BIULETYN Nr
DATA WPROWADZENIA

9-2003
Lipiec 2002

82A/82SA/82TSA/1025A

WPROWADZENIE HAMULCÓW TRZYTARCZOWYCH W CIĄGNIKACH PRONAR1025A

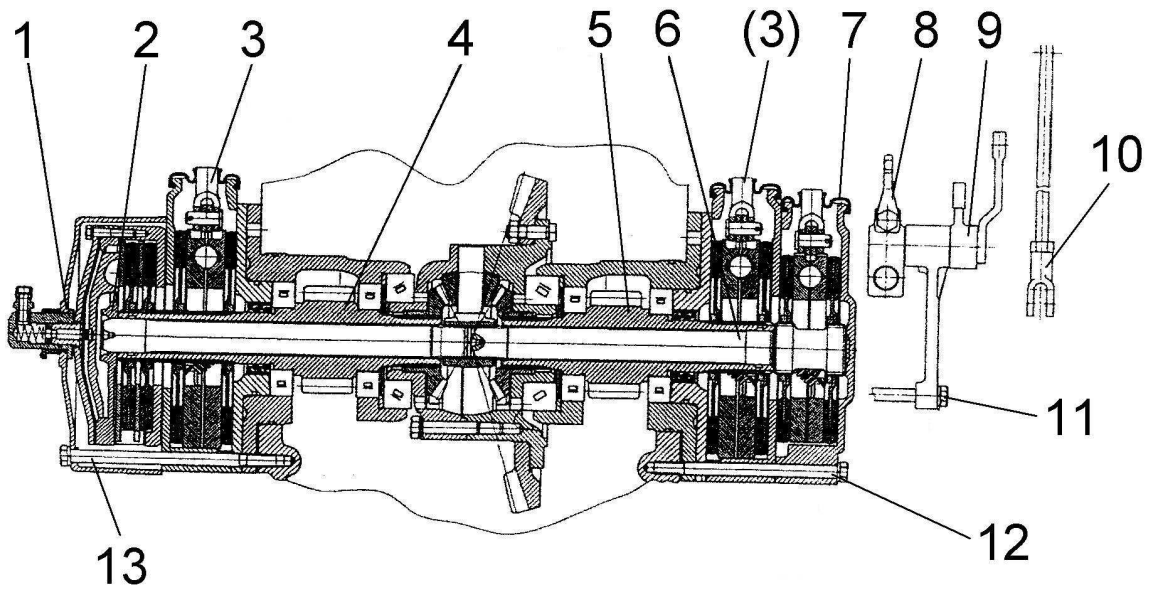
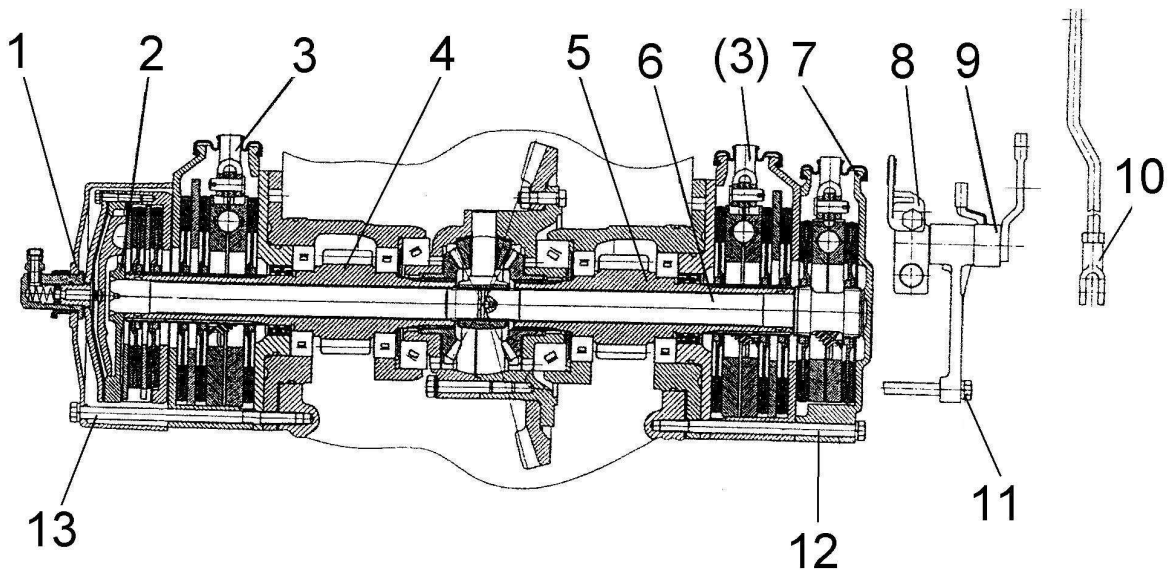
Grupa 24.Tylny most napędowy; **Grupa 35-** Hamulce.

Podgrupa 2409 Mechanizm blokady tylnego mechanizmu różnicowego.

Podgrupa 3502 Hamulce kół tylnych

Przed zmianą			Po zmianie			Nazwa
Lp.	Nr katalogowy	Ilość	Lp.	Nr katalogowy	Ilość	
	82R-2409050	1		82R-2409050-01 (A)	1	Pokrywa sprzęgła blokady TMR kpl.
	70-2409010-B (M)	1		70-2409010-B-01 (B)	1	Sprzęgło blokady TMR kpl.
	70-2407060	1		70-2407060-04 (B)		Obudowa łożyska
	70-2407060-01 (M)	1		70-2407060-05 (B)	1	Obudowa łożyska
	50-3502010 (M)	1		50-3502010-02 (A)	1	Hamulec
1	70-2409035-A (M)	1	1	70-2409035-A4 (A)	1	Pokrywa sprzęgła blokady
2	70-2409020 (M)	1	2	70-2409020-01 (B)	1	Wał blokady
3	85-3502010 (M)	2	3	1522-3502010 (B)	2	Hamulec
4	70-2407053 (M)	1	4	70-2407053-04 (B)	1	Wał zębaty
5	70-2407053-01 (M)	1	5	70-2407053-05 (B)	1	Wał zębaty
6	70-3504055 (M)	1	6	70-3504055-01 (B)		Wał hamulca ręcznego
7	50-3502035 (M)	1	7	50-3502035-A2 (A)	1	Pokrywa hamulca ręcznego
8	70-3514107 (K)	1	8	80-3514107 (B)	1	Dźwignia
9	80-4216050 (K)	1	9	80-4216050-B (B)	1	Piasta
10	85-3507140 (K)	1	10	85-3507240 (B)	1	Cięgło

11	M12x200 (K)	2	11	1522-2409034-03	2	Śruba
12	M12x180 (K)	3	12	M12x200	3	Śruba
13	M12x200 (K)	5	13	1522-2409034	5	Śruba
